## Verslag klankbordgroepbijeenkomst 6

Betref	Reconstructie Singelring fase 3
Opdrachtgever	Gemeente Roermond
Ons kenmerk	ROE439
Plaats	Roermond
Datum	20 juli 2023

# RECONSTRUCTIE SINGELRING FASE 3

6<sup>e</sup> KLANKBORDGROEPBIJEENKOMST: ONTWERPFASE

Zwartbroekplein: Verhard plein met groene eilanden

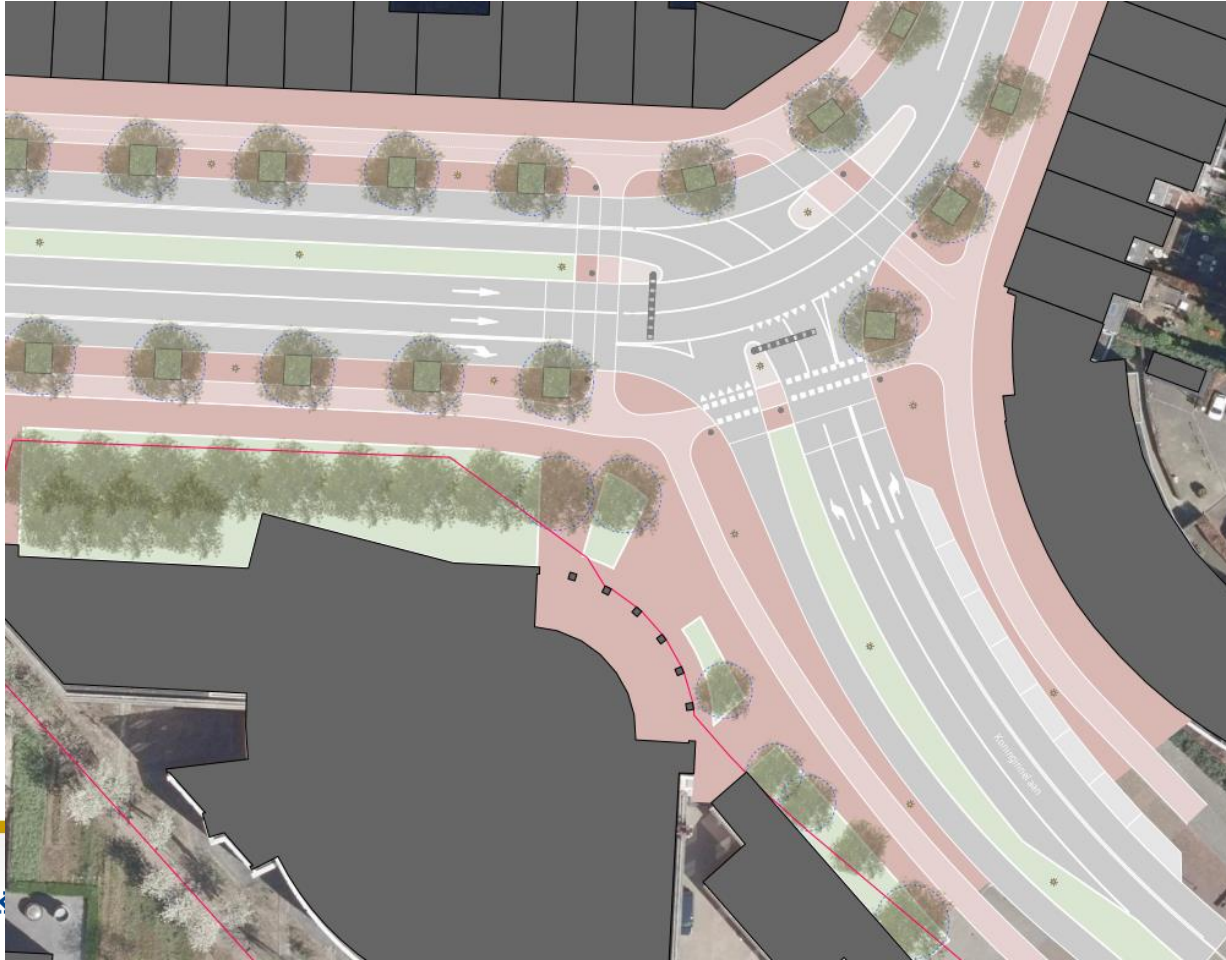
Eén van de aanwezigen constateert dat het zuidwestelijke deel van het plein Kapellerpoort minder groenoppervlak heeft dan nu. Die constatering is correct. We werken juist met een plein, waarop verspreid groene eilanden worden toegepast, met verschillende hoogtes, om bijv. ook op te kunnen zitten. Door de groene eilanden ontstaan natuurlijke routes voor alle gebruikers en hoeven geen paden te worden aangelegd. Per saldo neemt het groenoppervlak op Kapellerpoort / Zwartbroekplein en rondom de Rechtbank echter aanzienlijk toe. Ook worden er in het totale plan circa 20% meer bomen geplant dan nu aanwezig zijn in het plangebied.

Eén van de aanwezigen oppert het idee om de pleinbestrating van het Zwartbroekplein te leggen in 'Remunjs verband'. Bij de projectgroep is dit niet bekend. Gevraagd wordt om hiervan een foto aan te leveren, om af te wegen of dat hier passend is. De beoogde 'verbinding' tussen binnenstad en Cuypershuis zou mogelijk middels een prijsvraag kunnen worden uitgezet.

- ▶ Potentiële laanbomen

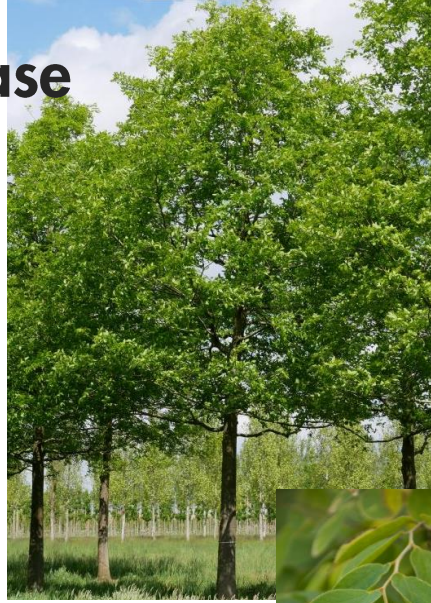
Bomen moeten vrij uitgroeiend worden, van de 1<sup>e</sup> categorie. Er is nog geen definitieve keuze gemaakt, maar er zijn wel al enkele geschikte soorten in beeld. Mogelijk kunnen er ook meerdere soorten worden toegepast, om bij te dragen aan biodiversiteit. Verschillende bomen zijn ook minder gevoelig voor ziekten. De bomen zijn verspringend geplaatst, vanwege betere groeimogelijkheden, maar ook betere inpassing i.r.t. parkeren. Ook valt het op die manier minder op als er bijvoorbeeld een boom tussen uitvalt (bijv. vanwege ziekte).

## Minderbroederssingel:

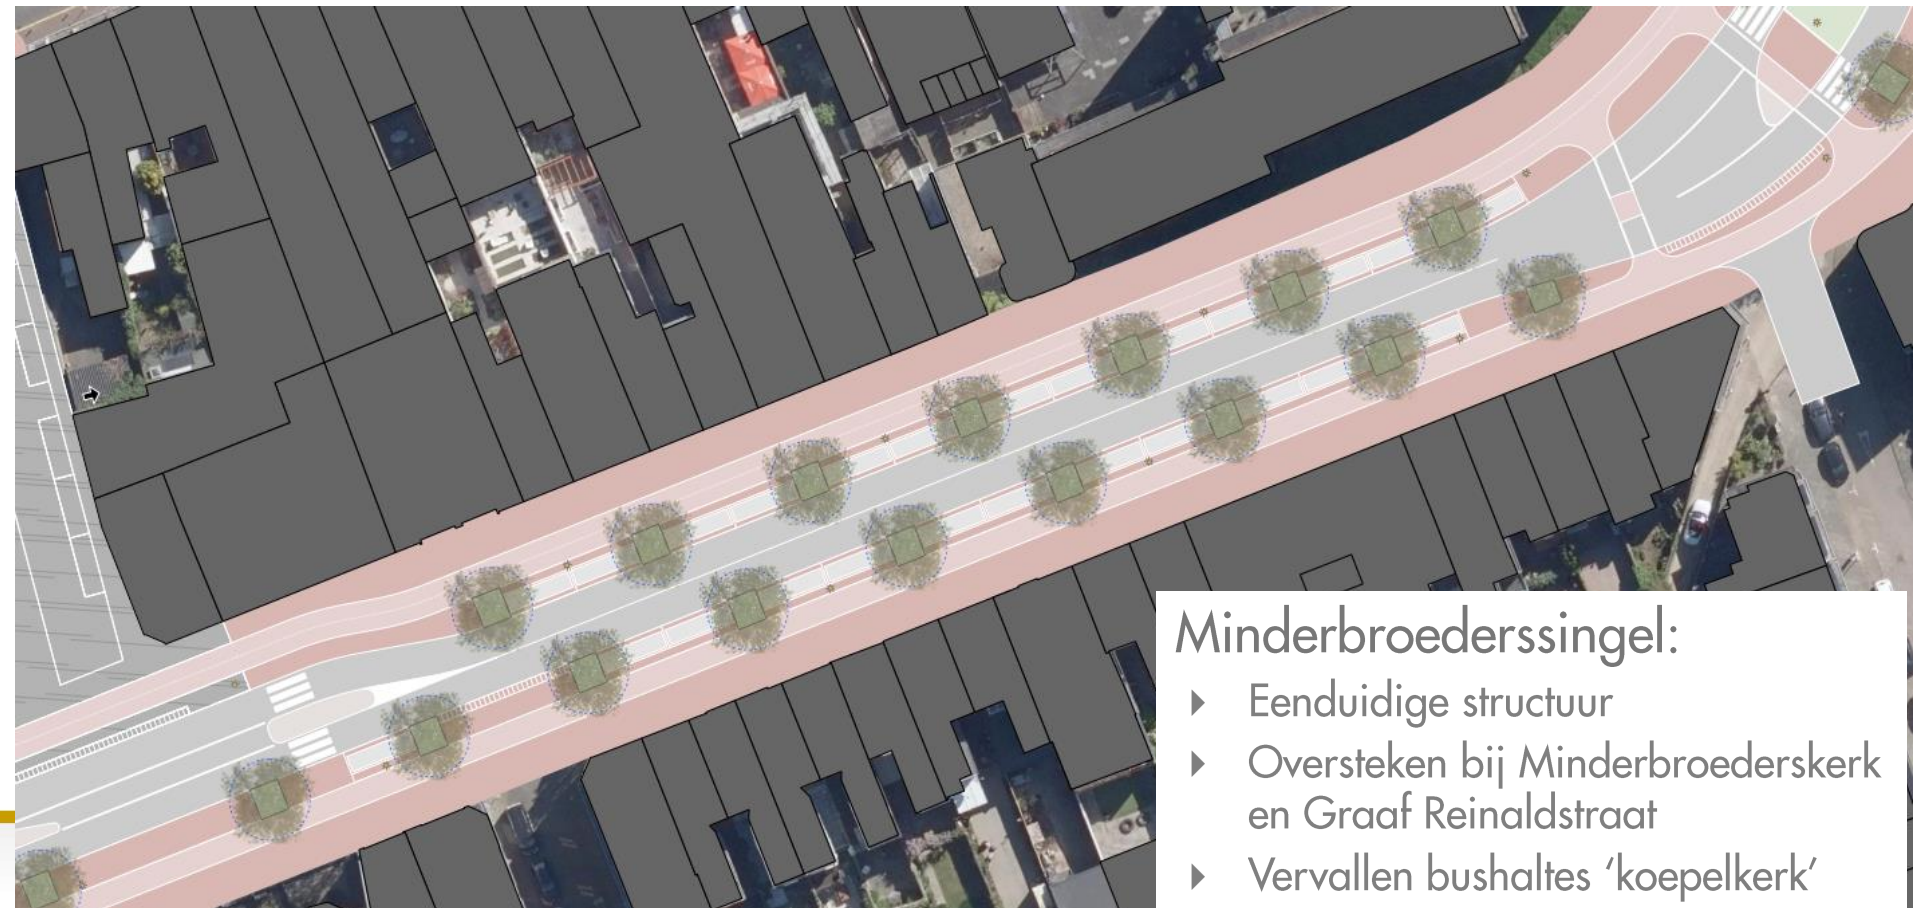
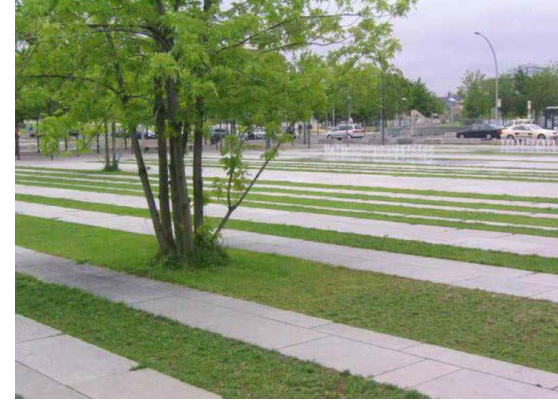
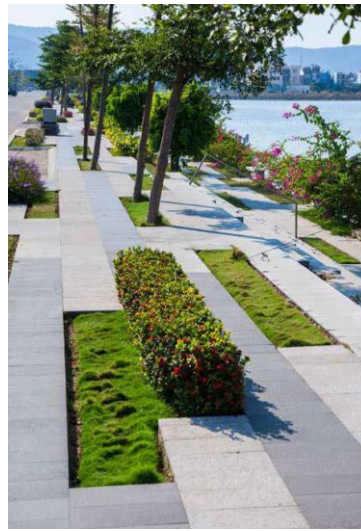
De dubbele voetgangersoversteek nabij de brandweer levert wisselende reacties op. Met name de zuidelijke oversteek is in optiek van enkele aanwezigen minder wenselijk. Wellicht zou de zuidelijke oversteek kunnen worden verwijderd. De voetgangersoversteken moeten ook op de fietspaden worden aangebracht. Er zijn ook wisselende reactie over het toepassen van een fysieke middengeleider (wellicht overwegen om hier groen in te passen). Hier is door het projectteam bewust voor gekozen om een gefaseerde oversteek mogelijk te maken, ook voor bijvoorbeeld minder validen. Ook heeft de geleider een attentie verhogende werking en snelheidsverlaging.

Er moet in ieder geval goede verlichting komen en ter overweging extra attentieverlichting als iemand oversteekt (of evt. 3D markering).

## Minderbroederssingel:

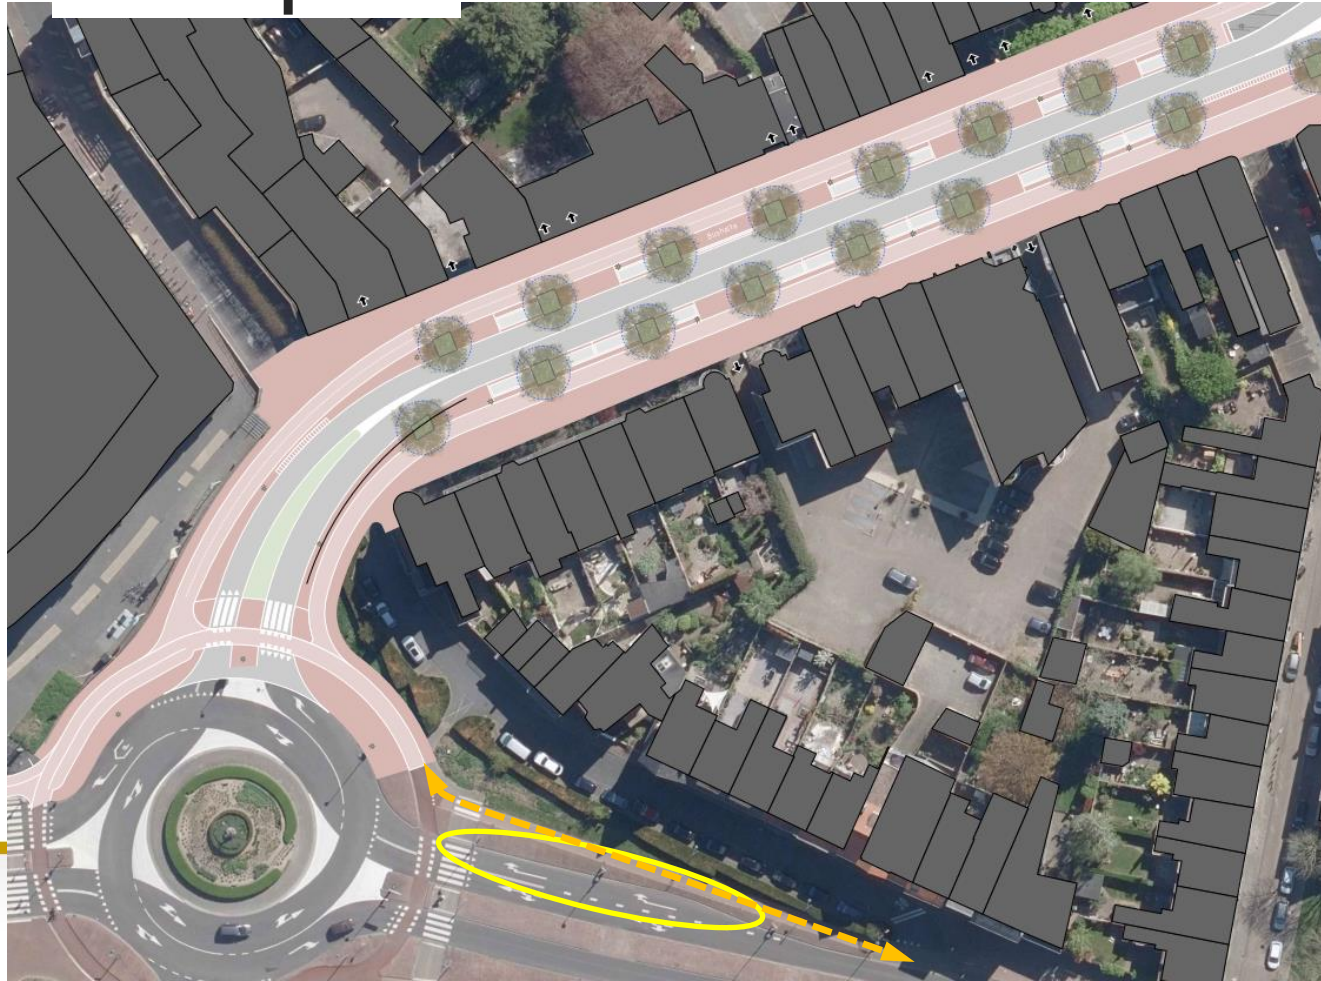
Het idee voor de bushalte aan de Bisschop Lindanussingel wordt positief ontvangen, de beoogde oplossing zou de situatie verbeteren. Rekenkundig moet nog worden beoordeeld of dat niet leidt tot verslechterde doorstroming.
